INFORME DE CONTROL ESPECÍFICO N° 019-2021-2-2633-SCE

"A LA EJECUCIÓN DE TRABAJOS DE MANTENIMIENTO EN ELEMENTOS METÁLICOS REALIZADOS EN LA ACTIVIDAD MANTENIMIENTO DEL COMPLEJO RECREACIONAL LOS HUMEDALES DE ITE, DEL DIST. DE ITE, PROV. DE JORGE BASADRE"

INFORME DE CONTROL ESPECÍFICO N° 019-2021-2-2633-SCE

CERCO PERIMETRICO DE LOSA DEPORTIVA

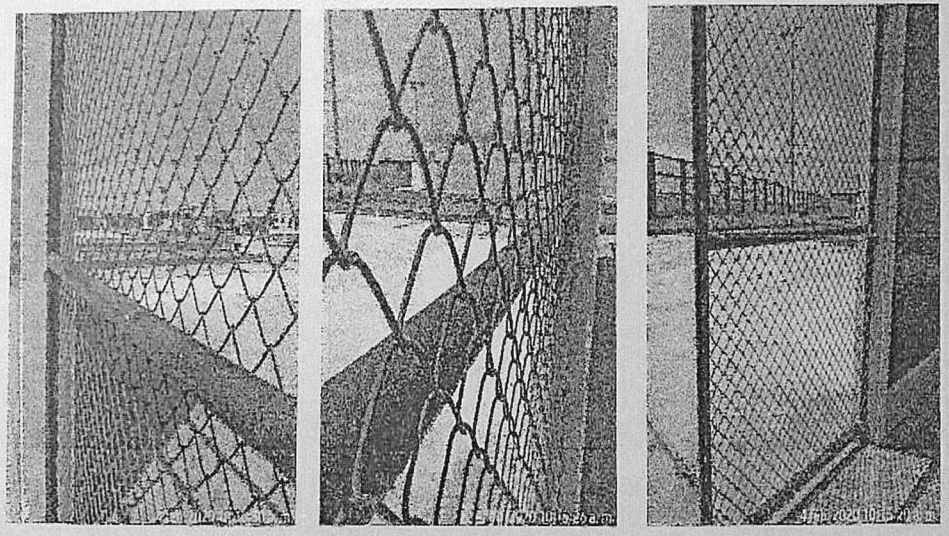
El enmallado de metal (cerco perimétrico) de losa deportiva, se muestra en la fotografía el óxido y deterioro de todo el cerco.

Imagen n.° 17	***Imagen n.° 18***

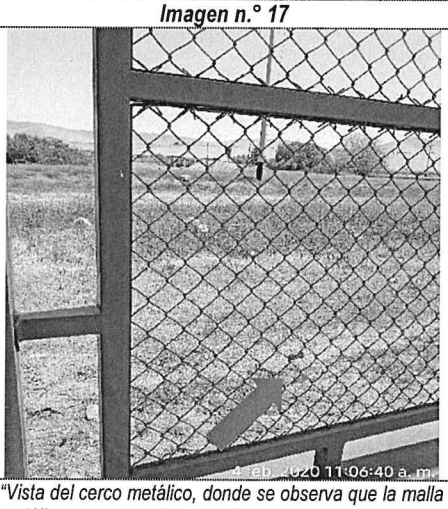
"Vista del cerco metálico, donde se observa que la malla metálica con cocadas ***no fue pintada y presenta corrosión"****.* **(Énfasis agregado)**.	*"Otra vista del cerco perimétrico, donde se observa que la malla metálica con cocadas se encuentra sin pintar".*

Imagen n.° 19	***Imagen n.° 20***

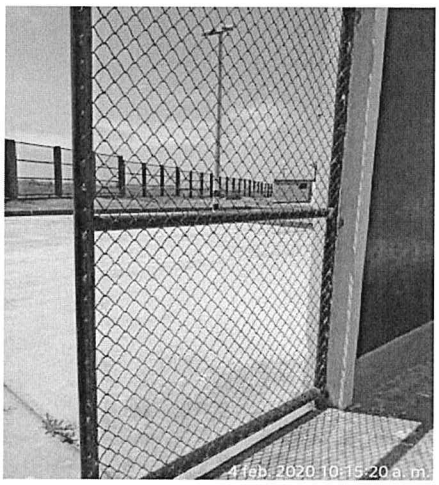
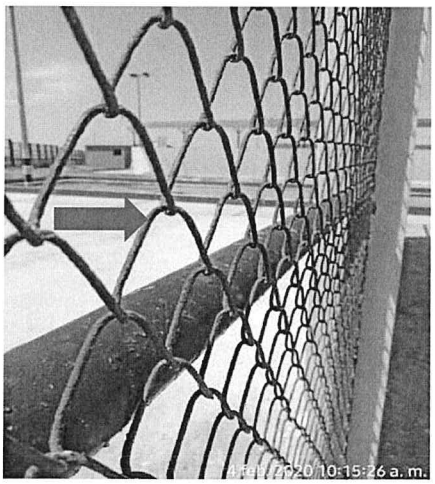
"Vista del portón metálico, donde se observa que ***no se realizó el procedimientos para el pintado"****.* **(Énfasis agregado)**	*"Otra vista del portón metálico, donde* ***se observa corrosión en estructura metálica****".* **(Énfasis agregado)**

Fotografía n.° 5[9]
Vista del avance del óxido en el perfil metálico

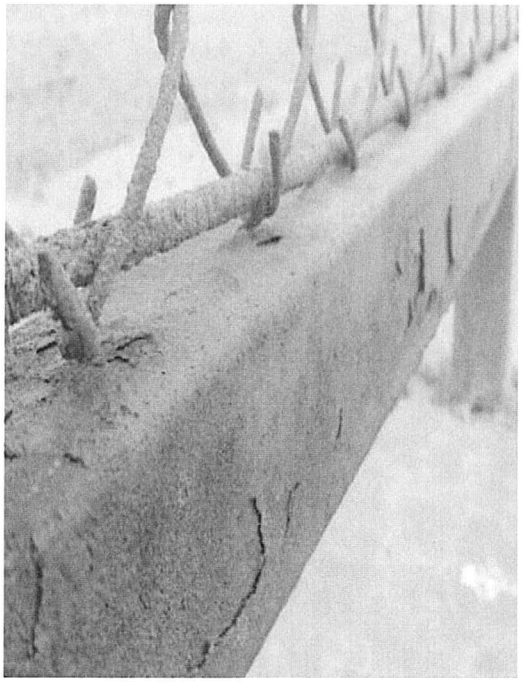
***que debajo de las capas de pintura la presencia de oxido**, es decir que se habría aplicado el **recubrimiento sin realizar correctamente la limpieza del elemento**"* (Énfasis agregado).

Fotografía n.°1
Vista del cerco de tablero general

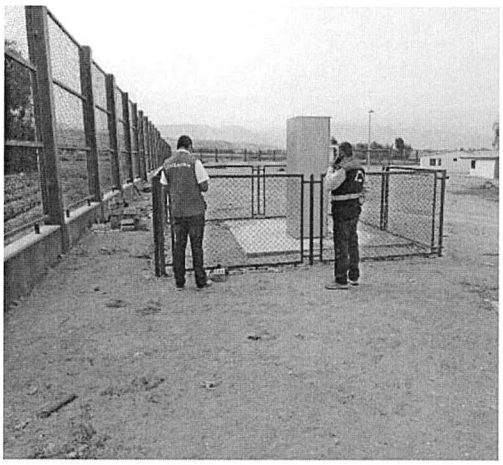
"Asimismo, se advirtió la oxidación presente en los elementos metálicos, realizándose un ***raspado*** *en zonas* ***donde no existía oxido superficial*** *(fotografías n.os 2 y 3),* ***verificándose que debajo de las capas de pintura existe presencia de oxido****".* **(Énfasis agregado).**

Fotografía n.° 4
Vista de oxido debajo de las capas de pintura.

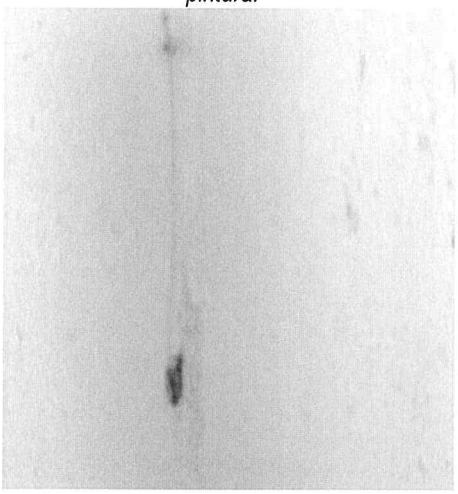
"2. Asimismo, se realizó nuevamente la verificación de los trabajos de la partida ***07.04.04 Pintura Esmalte en carpintería metálica****, donde se* ***verifica la presencia de oxido en los elementos metálicos****, por lo que se procedió a realizar un* ***raspado*** *en las zonas donde no hay presencia de oxido verificando que debajo de las capas de pintura* ***existe también oxido****".* **(Énfasis agregado).**

Fotografía n.° 6
Vista de oxido debajo de las capas de pintura.

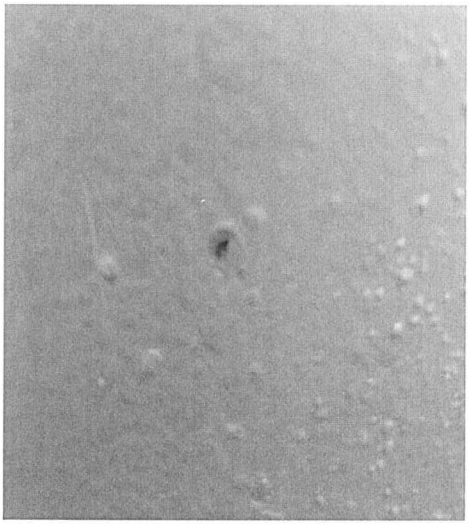
"3. También se verificó la ejecución de la partida 08.01.03 Pintura Anticorrosiva en estructura Metálica, verificándose, la presencia de oxido en el elemento metálico, realizándose raspado de la pintura en las zonas donde no había oxido superficial, verificándose que debajo de las capas de pintura no existe la presencia de oxido".
